EOAK/5322/2018

PYHÄSELÄN VANKILAN ESTEETTÖMYYS

Tarkastuspöytäkirja

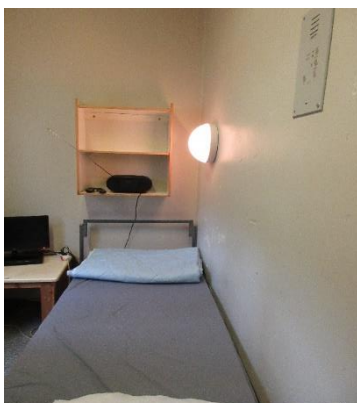
Inva-sellin oviaukko on 90 cm leveä ja siinä on matala kynnyks. Sellin muoto (L-muoto) asettaa haasteita pyörätuolilla liikkuvalla. Vaikutti myös siltä, että sellissä ei ole mahdollista käyttää sähköpyörätuolia.

Kulman takana on noin 87 cm leveä sänky. Sängyn ja seinän patterin väli on noin 90 cm. Huoneessa ei ole sängyn kohdalla mahdollista kääntyä pyörätuolilla, joten henkilön tulee joko peruuttaa sängyn luo tai poistua peruuttamalla sen luota.

Huoneen kutsunappi on sängyn yläpuolella korkealla ja huonosti yletettävissä sängyltä käsin. Lattialta käsin kutsunappi ei ole lainkaan yletettävissä.

Apulaisoikeusasiamies katsoo, että inva-sellin kutsunapin sijainti on huono, koska siihen on vaikeuksia ylettyä sängystä käsin. Lattialta käsin kutsunapin käyttö vaikutti mahdottomalta pyörätuolille liikkuvalla. Apulaisoikeusasiamies suosittaa vankilaa harkitsemaan esim. langattoman hälytinalaitteen hankkimista tilaan. Tällainen on käytössä ainakin Keravan vankilan tulo-osastolla.

Apulaisoikeusasiamies suosittaa, että inva-sellin wc/suihkutilaan hankitaan käsисuihku ja kutsunappi, jota on mahdollista käyttää myös wc-pytyltä käsin.
